COMMISSION ROYALE DES MONUMENTS ET DES SITES
KONINKLIJKE COMMISSIE VOOR MONUMENTEN EN LANDSCHAPPEN

Réf. CRMS : AA/FRT20001_656bis_AbbayedeForest

Objet : FOREST. Place Saint-Denis, 6-9 / rue des Abbesses, 15 / chaussée de Bruxelles 18-24 -
Demande de permis unique portant sur la réhabilitation du site de l'Abbaye de Forest, la réaffectation de la rue des Abbesses en zone de parc, la démolition des maisons sises place Saint-Denis, 6 et chaussée de Bruxelles, 18-24, la transformation du bien sis rue des Abbesses, 15, la construction de trois bâtiments, l'abattage de 169 arbres et la replantation de 558.

Avis conforme de la CRMS

Figure 42 : Eléments identifiés par l'Atlas archéologique sur le site et à ses abords (Brugis, 2019)

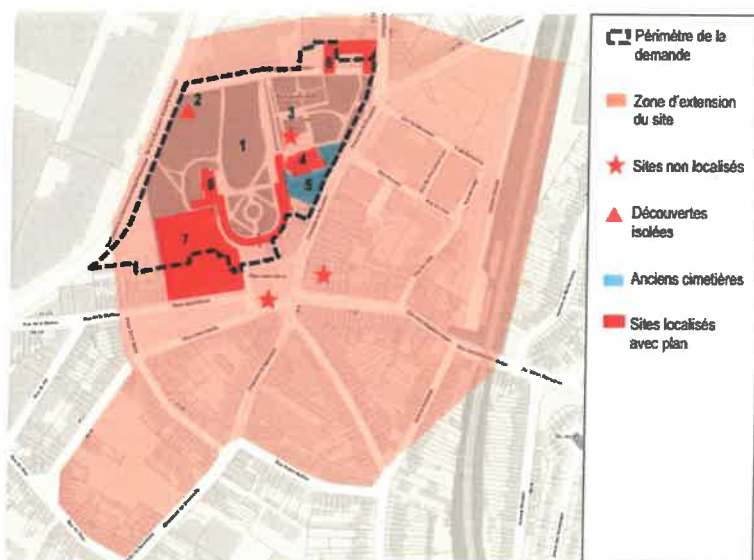
La CRMS regrette que le projet n'ait pas davantage intégré le potentiel archéologique du site lors de la définition des options d'intervention et inclus la mise en valeur des vestiges et de la compréhension du site au concept du projet. Il s'agit en effet d'un des sites archéologiques majeurs en Région bruxelloise.

Un travail complémentaire est à effectuer pour intégrer cette information sur le site et la lisibilité des vestiges. A ce propos, la CRMS estime que le **jardin des vestiges n'est pas une réponse satisfaisante** car elle décontextualisera des éléments pris isolément. En outre, l'aménagement de ce jardin n'intègre aucun cheminement ni aucun parcours pédagogique et prévoit une couverture très arborée qui pose la question des conditions de conservation des vestiges. **La CRMS demande de poursuivre l'étude sur cet aspect et d'intégrer projet la compréhension des traces de l'abbaye, de son développement et de fonctionnement et prévoir les dispositifs adaptés, en concertation avec la cellule archéologie de la DPC.**

Dans ce contexte, la CRMS demande que l'organisation du chantier permette à la fois un accompagnement archéologique de la DPC pour enregistrer et documenter l'ensemble des découvertes mais aussi, là où les découvertes importantes seraient mises au jour, l'adaptation du projet à leur valorisation in situ, quitte à le faire évoluer et à ajuster les aménagements. C'est le cas par exemple pour les restes de moulin que la CRMS demande d'ores et déjà d'intégrer au bâtiment de liaison entre l'aile courbe et la nouvelle bibliothèque.

Le volet archéologique devra impérativement être **intégré** et pris en compte **dans le cahier des charges et le calendrier**.

Figure 64 : Modification de l'implantation du bâti prévue par le projet (ARIES sur fond de plan A-Practice, Taktyk, 2019)²

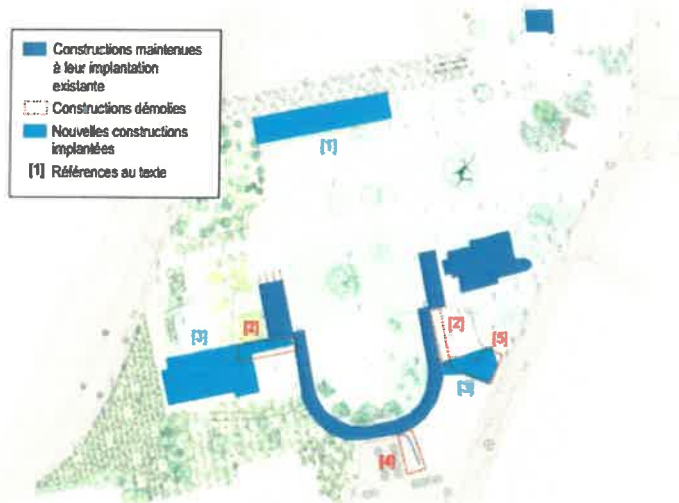
A plusieurs reprises, la CRMS s'est interrogée sur l'importance des accroissements de superficie de plancher, en demandant aux auteurs du projet une note permettant de s'assurer de la conformité du projet au PRAS.

La note qui est jointe au dossier reprend la superficie de plancher de l'ensemble du bâti existant en zone de parc pour aboutir à une superficie de plancher de 6.255,42 m². L'accroissement maximal autorisé de 20% serait dès lors de 1.251,08 m². Dans le même tableau, il est fait état des superficies neuves, soit un total de 3.917,03 m² (dont 2.517,24 m² pour le bâtiment 3, extension ouest). La note mentionne un accroissement projeté de 18% seulement car elle tient compte, pour son calcul, des superficies de plancher supprimées, soit 2.795,44 m².

Au regard de ces antécédents, la CRMS s'interroge toujours sur la conformité du projet au PRAS. La suite du projet, y compris les nouvelles architectures, seront évaluées en fonction de la valeur patrimoniale du site.

Axonométrie jointe à la demande de permis. Situation projetée.

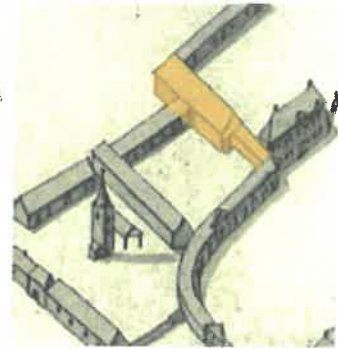
La CRMS souscrit au fait que les interventions contemporaines se démarquent du bâti patrimonial et elle apprécie le souci d'intégration des nouvelles architectures pour former un ensemble cohérent, notamment par l'usage de la brique mais aussi par le gabarit et l'implantation de la Fabrique. Pour le surplus, elle estime que la lisibilité de la composition et des axes doit être rencontrée par le travail paysager, les options de démolition/implantation du bâti et la valorisation des porches. **Opter pour des tôles microperforées sur l'axe Nord-Sud et pour une expression monolithique sur l'axe est-Ouest** semble plutôt « accessoire » et ne sera probablement pas perceptible d'autant que certaines interventions sont décalées des axes précités et que les interventions sont éloignées. **Elle demande de renoncer à ce parti.**

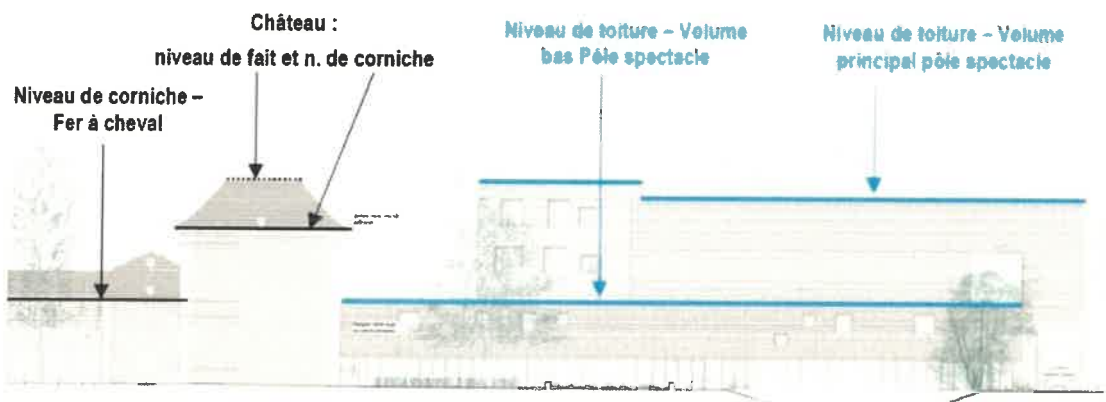
La CRMS prend acte du fait que l'étude juridique, commandée par la Direction du Patrimoine Culturel et la Direction de l'Urbanisme à l'issue de son 1er avis de principe, a écarté toute possibilité de construire une salle en fond de perspective (côté rue des Abbesses) sans liaison aux bâtiments existants, tel que le proposait pourtant le scénario 2 – défendu par la CRMS - de l'étude de faisabilité en 2014. Sur la présente implantation, d'un point de vue patrimonial, **la CRMS valide le choix de l'implantation, sur les traces d'une ancienne grange dîmière et le mode de connexion entre la salle et l'aile ouest.**

Si elle apprécie le souci de limiter l'impact visuel de la nouvelle construction depuis la cour d'honneur, par une diminution de gabarit, un recul entre le pôle spectacle et l'aile droite Ouest et l'usage de la brique, **le gabarit de la salle et sa visibilité depuis la cour intérieure ont continué de soulever certaines interrogations d'échelle et de respect de la hiérarchie des constructions de la composition de Dewez** dont la présence symétrique plus massive du château et du prieuré constituent les points clés. Ceci d'autant plus que la hauteur au niveau le plus élevé n'était pas justifiée par la hauteur utile de la salle mais le résultat de la superposition de plusieurs locaux dont il serait sans doute possible de reloger le niveau supérieur ailleurs au profit d'une diminution de gabarit. La réflexion sur ce point pourrait être poursuivie en ce sens.

Outre la question du gabarit, **la bonne intégration du volume contemporain de la salle devra reposer sur la finesse et la qualité du traitement et de sa matérialisation.** Si la CRMS valide le choix de la brique, rien n'est renseigné sur le type de briques projetées si ce n'est qu'elle sera de teinte plus claire que le badigeon. Pour atteindre le juste équilibre entre architecture contemporaine et cohérence d'ensemble, sans concurrence, **la CRMS demande d'opter pour une brique de teinte similaire à la couleur du badigeon et de ne pas s'orienter vers une gamme chromatique plus claire.** Des essais **in situ** devront absolument être réalisés : couleur, format, texture, ... Le type de briques est un choix délicat qui conditionne véritablement la réussite du projet.

Figure 24 : Vue des constructions en situation projetée : façade nord de l'extension ouest (3), de l'extension est (11) et des ailes et le porche central (6, 7 et 9)(A-Practice, Taktyk, 2019)

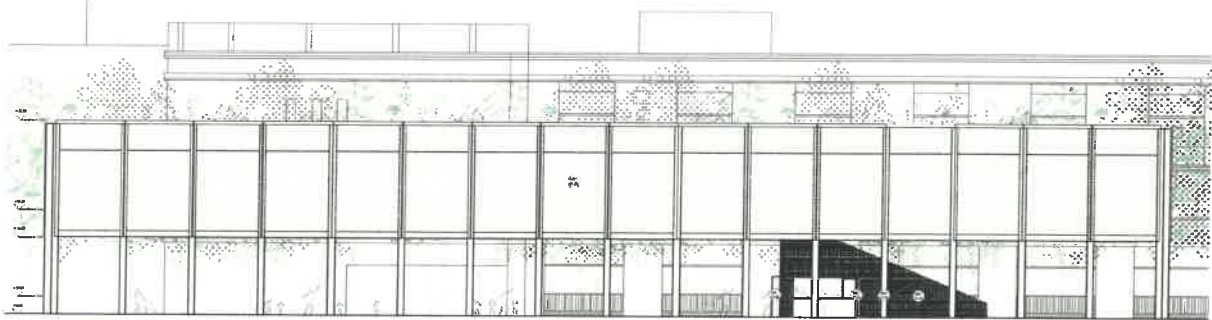
La CRMS souscrit aux bandeaux de briques d'appareillages différents, renvoyant à des éléments horizontaux du bâti néoclassique. En revanche, la distribution aléatoire (tailles et positions) des baies dans cette trame horizontale n'apporte pas de plus-value. Le nouveau bâtiment se démarque déjà suffisamment de l'ancien, par son gabarit, ses volumétries et le choix des matériaux. **Une distribution plus régulière des baies est dès lors demandée pour ne pas concurrencer l'ordonnement des façades néoclassiques et garantir une intégration plus fine du nouveau bâtiment.**

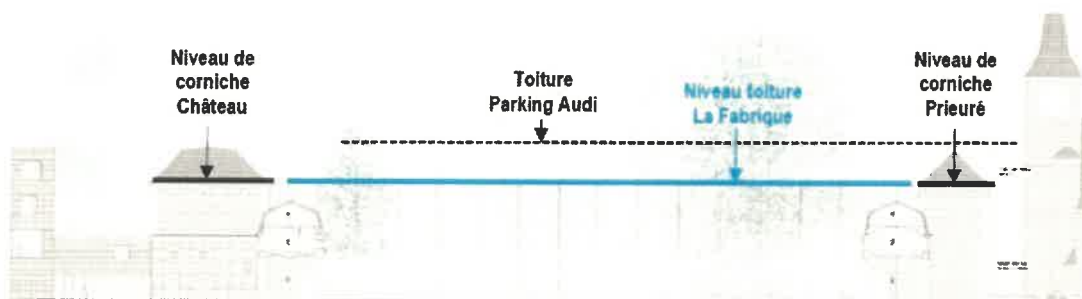
La CRMS souscrit avec enthousiasme au dispositif de fermeture de la cour d'honneur, au nord, qui se matérialisera par la construction d'une « fabrique » pour les usagers du pôle culturel, et plus largement du parc et du quartier. Outre le fait d'offrir un équipement utile au parc, ceci est une belle réinterprétation de la présence du palais abbatial imaginé par Dewez, qui permettra en outre de dissimuler le parking Audi de faible qualité architecturale. Il apportera en outre un soutien visuel à la lisière qu'il est prévu de densifier en fond de site. La CRMS souscrit au gabarit, traitement et travail symétrique du bâtiment, à un détail près qu'un léger ajustement du projet pourrait rectifier. **On trouve en effet une colonne pile dans l'axe de symétrie tandis que la CRMS demande de dégager l'axe.**

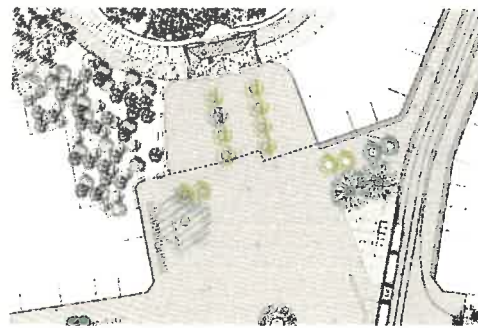
Sur les plans de la situation projetée, on lit une rupture franche au niveau des aménagements du sol. A noter que les lignes parallèles à l'axe Nord-Sud que l'on voit sur le montage photo n'apparaissent pas sur ce plan.

La CRMS souhaite que les aménagements prévus au niveau de la place Saint-Denis et de la placette-seuil, contribuent à renforcer le lien et l'axialité entre ces deux espaces, et assurent la continuité de l'axe Nord-Sud, depuis la fontaine. Il y a aussi des contradictions à lever entre les simulations 3D, les plans du présent projet, et les plans d'avant-projet sur les espaces publics. Le pavage actuel permet d'assurer cette continuité ; la CRMS demande d'en étudier les possibilités de maintien. Elle demande aussi de revoir le rythme d'implantation et l'essence des arbres (hauteurs, couronnes et port), pour ne pas dissimuler le porche et rendre l'axe lisible, à distance.

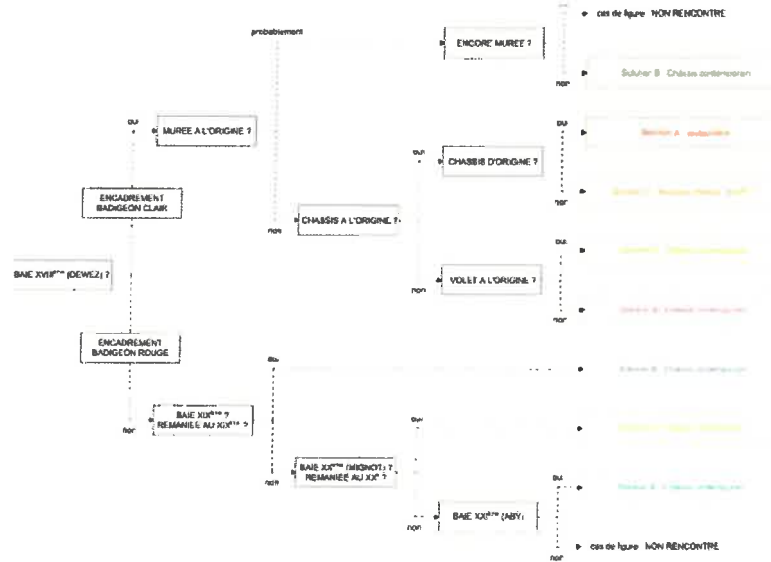
Dans la même logique que son avis sur les démolitions intérieures (cf supra), la CRMS n'est pas favorable à l'application stricte de cette méthodologie d'arbre décisionnel qui mettrait en évidence le parti - pourtant de « mimétisme » / « continuité » - des frères Mignot, et concourrait à introduire une lecture différenciée en fonction des baies alors que l'ensemble de l'abbaye se caractérise au contraire par cohérence rigueur, rythmique, symétrie, ordonnancement, ... que les frères Mignot n'ont pas souhaité perturber.

La CRMS demande d'opter pour une solution unique (typologie, matériau, teinte, encadrement) pour l'ensemble des baies sans différencier les badigeons et les châssis en fonction des datations des baies lorsqu'elles participent -sans dénoter, même si elles sont plus tardives -à la logique et la composition d'ensemble.

Le cas des baies arquées des arcades des rez-de-chaussée des porches est particulier et peut faire exception, puisqu'il s'agit d'une séquence spécifique ayant subi d'importantes modifications. La CRMS accepte là une solution contemporaine avec des châssis métalliques dont elle demande de soumettre le détail et un mock-up à l'approbation de la DPC. Elle préconise une composition simple et sobre mettant en valeur la forme de la baie sans mettre l'accent sur le châssis.

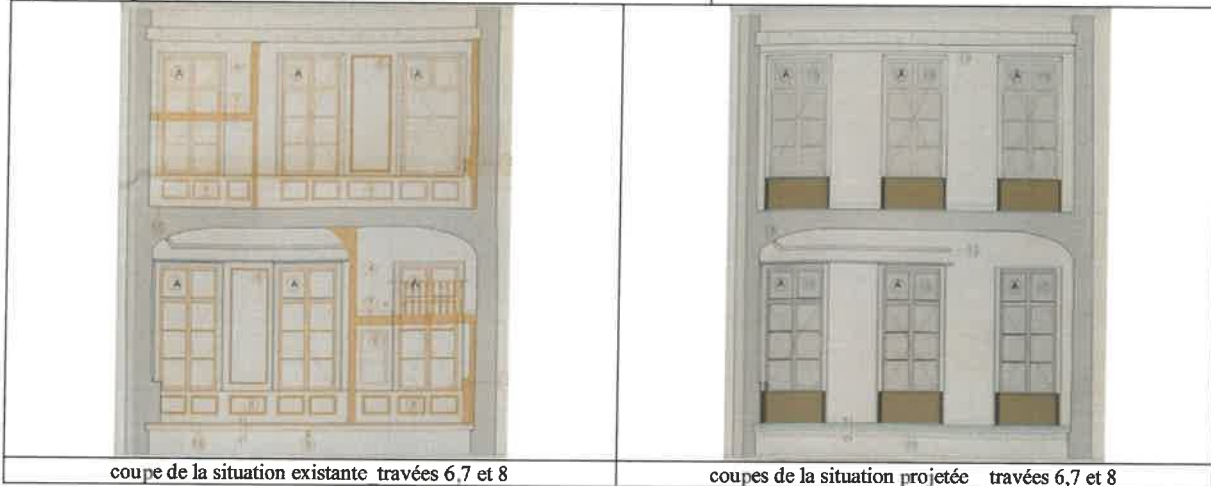
La CRMS souscrit au parti de restituer les volumétries d'origine et n'est pas opposée à l'installation de l'ascenseur en 4^{ème} travée gauche. Concernant les décors, comme déjà indiqué dans la partie sur les démolitions intérieures, elle craint que l'option d'un retour trop strict à la période Dewez impose des démolitions tellement importantes - l'intérieur a été amplement modifié après le XVIIIème - qu'elles soient non seulement préjudiciables à la bonne conservation du bâti mais surtout qu'elles introduisent un « décor » qui se limiterait à des traces « archéologiques » ponctuelles de décor XVIIIème.

Sur les coupes de la situation projetée, certaines moulures d'origine apparaissent interrompues au droit des démolitions. L'intention semble celle de conserver ce qui est d'origine, tout en assurant une certaine lisibilité de l'histoire du prieuré, en ne reconstituant pas les moulures là où elles ont été déposées lors des cloisonnements opérés aux XIXe et XXe siècles. La CRMS questionne la pertinence de ce choix et peine à évaluer la lisibilité de cette intervention.

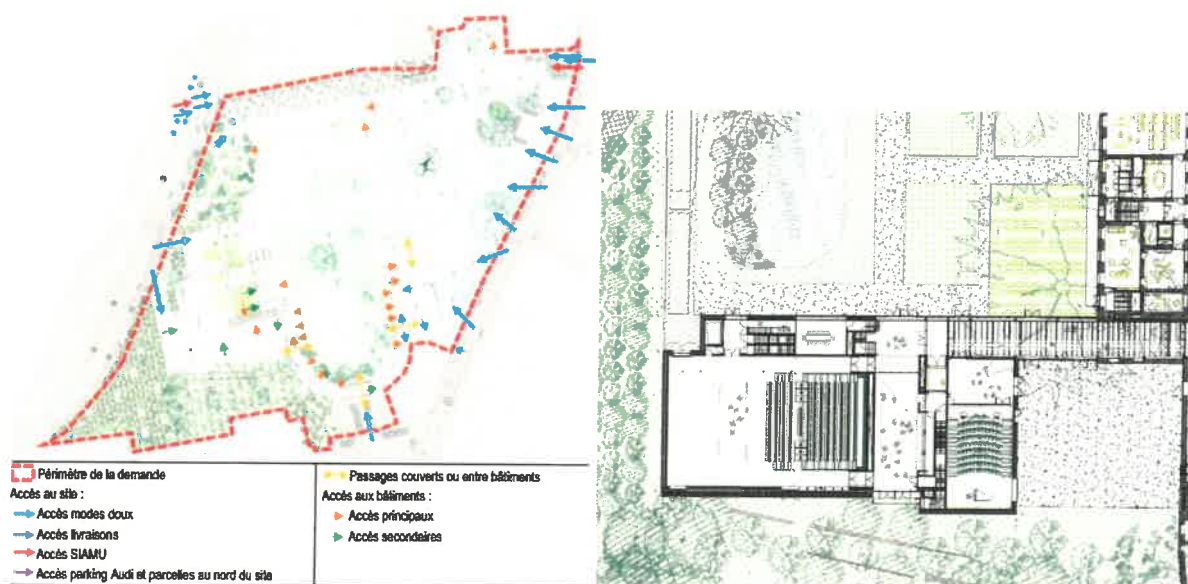
La proposition dans la zone centrale, soit une zone minérale dans le fer à cheval sauf sous le couvert des arbres et deux aplats engazonnés, n'est pas assez structurée et ne présente pas de limite claire. La plaine de travail est ainsi diluée dans le projet notamment dans la partie Ouest du site, et paraît s'évaporer dans les jardins thématiques adjacents, comme dans le jardin pittoresque de Delvaux. Les axes Nord-Sud et Ouest-Est et les « bords » de la cour ne seront pas assez perceptibles. **La CRMS demande que les axes Nord-Sud et Ouest-Est qui sont à la base de la composition de Dewez prévalent et soient matérialisés, que la notion d'espace clos soit perceptible et que les autres projets viennent en filigrane. Elle plaide pour une meilleure structure et un meilleur « séquençage » entre les différents jardins.**

Même si le plan paysager de Dewez n'a jamais été finalisé, hormis les axes, la présence d'un « vide » matérialisé avec des séquences engazonnées et un niveau originel à 21,43 m (le tracé des chemins n'a jamais

été réalisé), la CRMS estime qu'il est important de valoriser l'aménagement du XVIIIème caractérisé par une structure géométrique rigoureuse et maîtrisée par deux axes forts qui se croisent au droit de la cour d'honneur, dont les limites/bords doivent être marqués. Renforcer cela n'est pas incompatible avec les autres ambitions et contraintes du projet. La proposition paysagère de Dewez (chemins, triangulation des parterres, etc) magnifiait en effet la composition architecturale du site, proposait une scénographie et amplifiait la perspective vers le palais abbatial.

Zoom sur les abords du pôle spectacle.

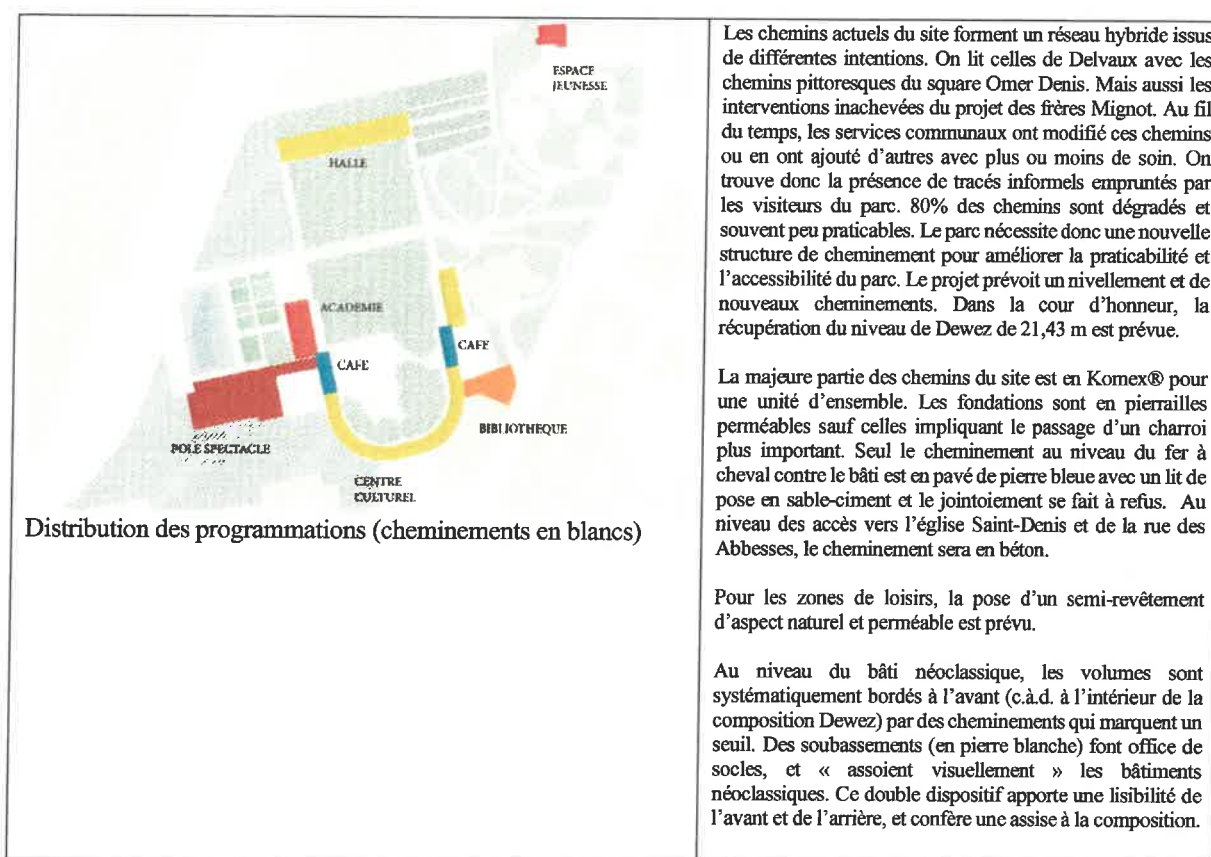
La question des **accès et cheminements** est importante dans le développement du projet de Pôle Culturel, sur le plan paysager mais aussi sur celui des usages. **La CRMS constate cependant des contradictions entre les documents et les plans qui doivent être levées.** A certains endroits, il est question de béton sur les plans alors que dans les documents, on mentionne le recours à un composé réalisé à partir de divers types de pierre, de sable et de liants hydrauliques.

Dans tous les cas, **la CRMS est favorable à l'usage d'un seul type de revêtement** qui garantira la cohérence paysagère d'ensemble. Elle demande que l'on recoure à des revêtements adaptés à la fois aux parcs et jardins historiques et aux usages. **Elle adhère en ce sens à l'usage du Komex (clair), semi perméable et au PH neutre et demande que le béton soit exclu.** Pour la zone à proximité de l'église Saint-Denis, les pavés (dont la datation est à déterminer) présents pourraient être réutilisés et s'accorder au caractère de l'Abbaye. **De manière générale, tous les détails des avaloirs, caniveaux, taques et autres dispositifs connexes dans les chemins devront être parfaitement discrets, intégrés et adaptés à la valeur patrimoniale du site classé.**

Au niveau des nouvelles constructions, on ne retrouve pas les cheminements de bordures qui caractérisent les bâtiments néoclassiques et qui assoient l'ensemble des constructions du site. En effet, un cheminement longe la façade Nord de la salle de spectacle, mais est interrompu par la présence d'une surface engazonnée, à l'angle formé par le château et le pôle spectacle. Le porche Ouest dessert une cour « antichambre » minérale, jusqu'aux pieds des façades. **La CRMS demande de revoir cette option, d'assurer une meilleure lecture de l'avant et de l'arrière de la salle et de clarifier ses entrées et leurs statuts. La CRMS souhaite que l'accent soit mis sur le porche Ouest, débouchant sur la cour « antichambre ».**
